一般社団法人日本機械学会
The Japan Society of
Mechanical Engineers

発電用原子力設備規格 溶接規格(2020年版) JSME S NB1-2020

第3回技術評価に関する検討チーム会合における
日本機械学会への説明依頼事項に対する回答

2023年7月14日

解説図 表 N-X090-1-1 局部溶接後熱処理における主要因子と温度の関係

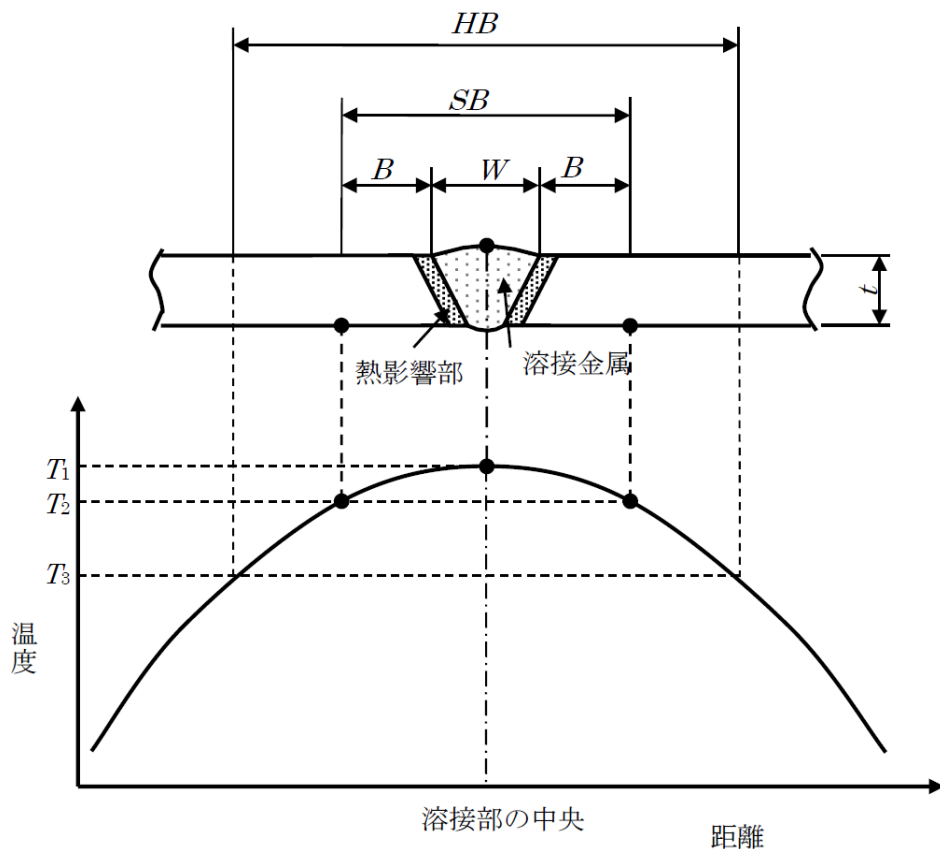
(b) 局部加熱により溶接後熱処理を行う場合の範囲について、2020年版では、2012年版(2013年追補を含む。)から本文規定を変更せず、解説の記載を充実させたとのことですが、その理由を説明してください。

2012年版(2013年追補を含む。)の技術評価においては、本文規定の技術的妥当性が確認できなかったことから、2008年版の範囲とするよう技術評価しました。本文規定を補足する技術的根拠があれば提示して下さい。

- 2007年版の「加熱範囲」と2012年版の「均一温度領域」の定義の違いを明確化するため、解説を充実させた。
(次ページの図に示す。)
- 「均一温度領域」は、熱処理温度に保持しなければならない必要最小限の体積であり、旧規格(溶接の技術基準を含む)の「加熱範囲」とは定義や考え方が異なる。
このため、単なる寸法の比較で評価することはできない。
- 「均一温度領域」を確保するためには、「加熱範囲」を適切に設定する必要がある。
- 旧規定に基づく「加熱範囲」では、「均一温度領域」の確保が困難な場合があるため、その事例を解説に記載した。

- 「均一温度領域」の幅は、広ければ広いほど良いというものではなく、次のような問題がある。
 - ① 局部加熱(拘束度が高い状態)で大きな体積を加熱・冷却すると、当該部の体積変化が拘束され、残留応力の再配置、変形が生じ得る。
 - ② 健全な母材部は、本来、熱処理を行う必要がなく、鋼種によっては長時間高温に晒されることによる劣化(焼戻し脆化など)のリスクがある。
- 溶接後熱処理は、「均一温度領域」を必要最小限にとどめ、その外側は可能な限り緩やかな温度勾配となるように施工することが望ましい。
